## 環境影響評価審査会地盤委員会からの 確認事項等について(回答)

令和元年8月20日

- ・東海旅客鉄道株式会社
- ・独立行政法人 鉄道建設・運輸施設整備支援機構
- ・鹿島・日本国土開発・吉川  
中央新幹線、中央アルプストーンネル(山口)特定建設工事共同企業体

「資料3」は岐阜県環境影響評価審査会 地盤委員会からの確認事項等(令和元年7月18日)についての回答である。

# 工事前に実施した地質調査の結果

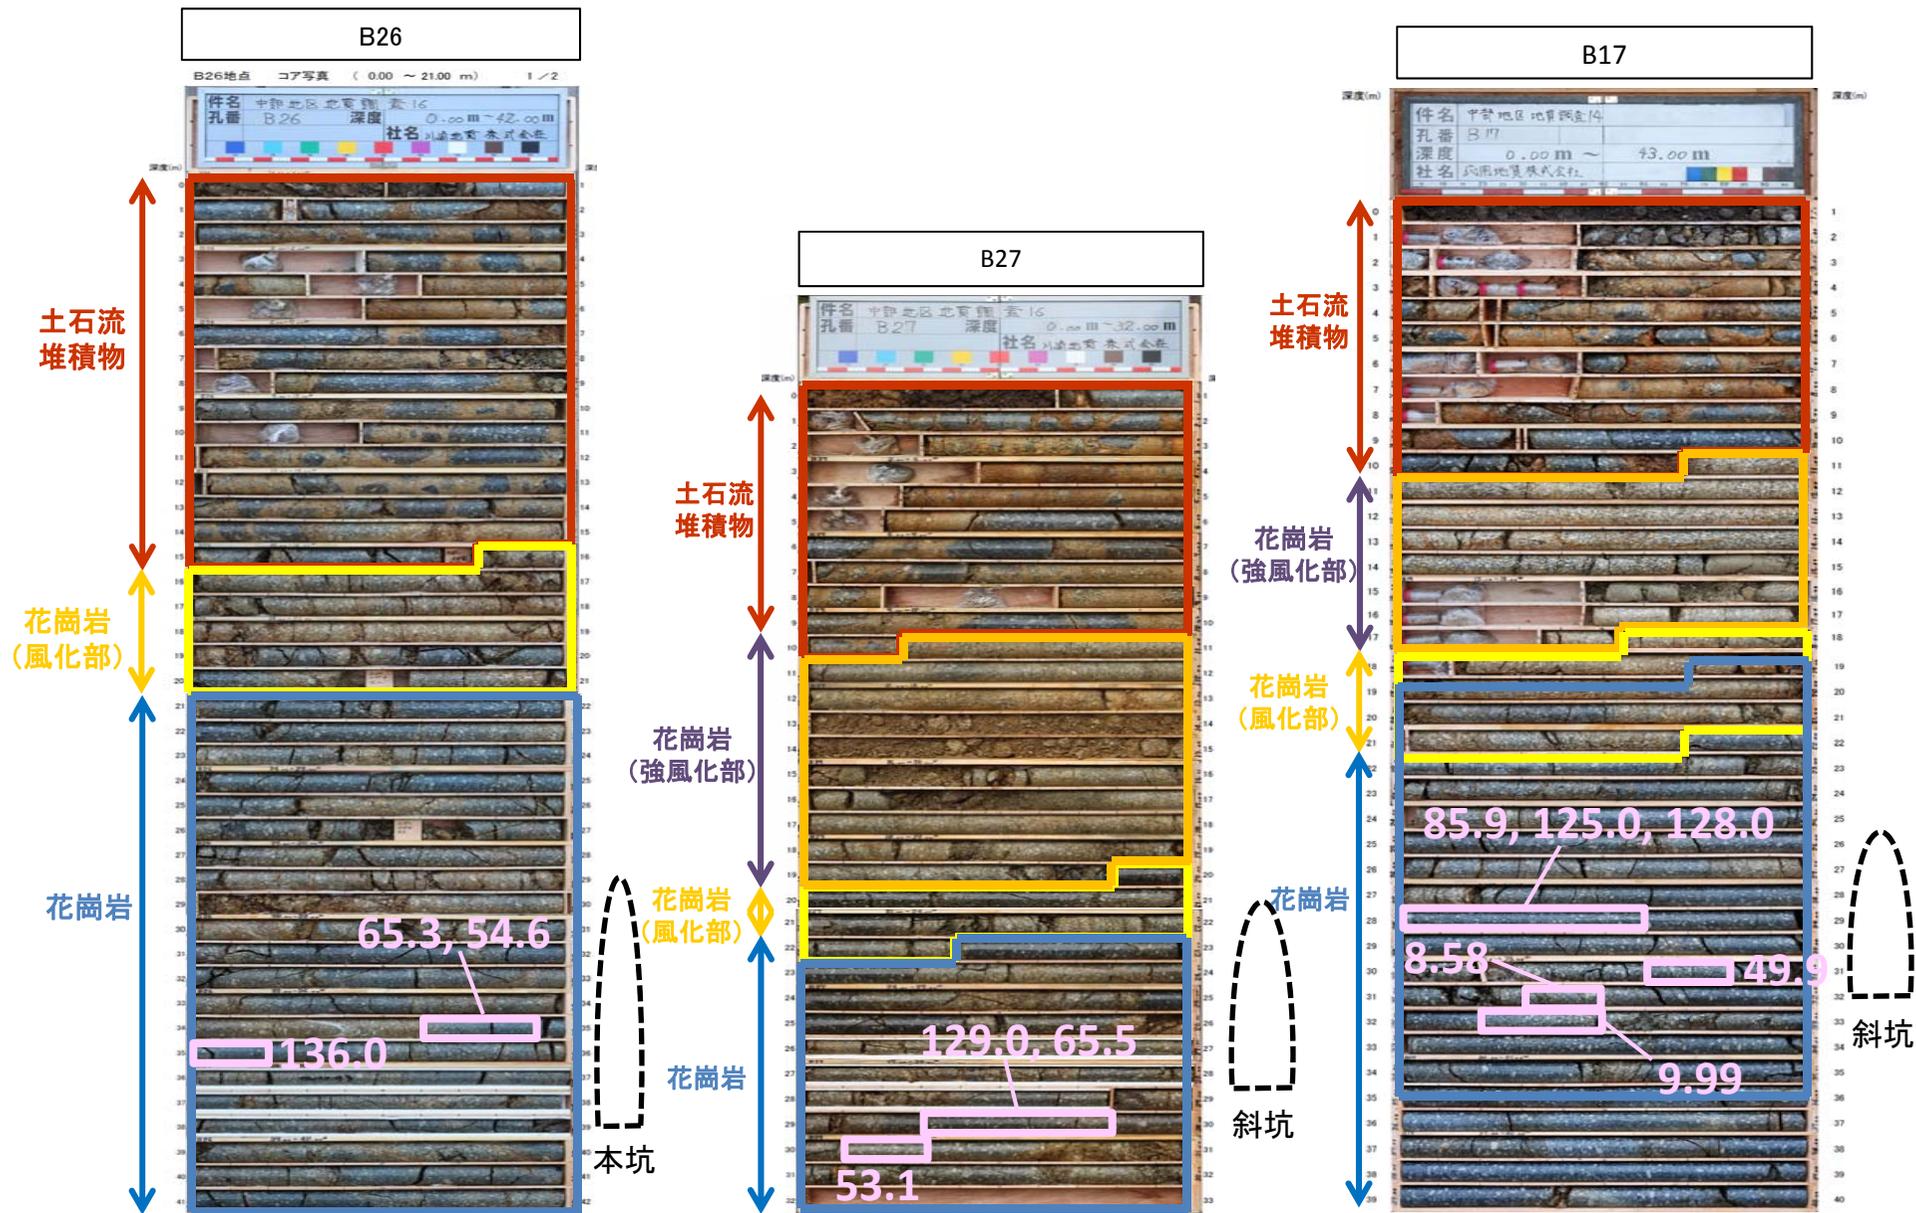
- 「地質調査の結果により、先行支保工などの補助工法は不要とした」とあるが、一軸圧縮強さのデータの中から最も値の小さいデータを使わなかったのはなぜか。一般的には、安全側の設計をするため、弱点を基本に考えるのではないのでしょうか。
- この値の小さいデータは斜坑の位置に該当しているのではないか。可能であれば、ピンポイントのコアボーリング位置がわかるとよいです。
- 設計段階で補助工法を不要とした場合でも、施工段階で必要に応じ補助工法などを追加すると思いますが、どういう基準で意思決定するのか、ルールがあれば補足いただきたい。

- 一軸圧縮強さが8.58～9.99N/mm<sup>2</sup>の箇所はありますが、当該箇所での他の位置での結果、ならびに近傍で実施した他の2箇所の地質調査結果を踏まえると、一軸圧縮強さが小さいところは局所的であるため、全体としては、硬岩でありながら亀裂があるということで、B岩種と判断しました。
- 当該の地質調査実施箇所については、地盤委員会当日に、ポイントで説明します。
- JVが既に現場に常駐させている地質の専門家が、鹿島建設本社関係者とも地質の情報を共有しながら、切羽観察や坑内計測の結果等から地山の状態を確認し、JVと鉄道運輸機構で補助工法の必要性を判断します。

山口非常口工事ヤード付近において、  
施工検討のためのボーリングを実施  
(鉛直12箇所、水平2箇所)
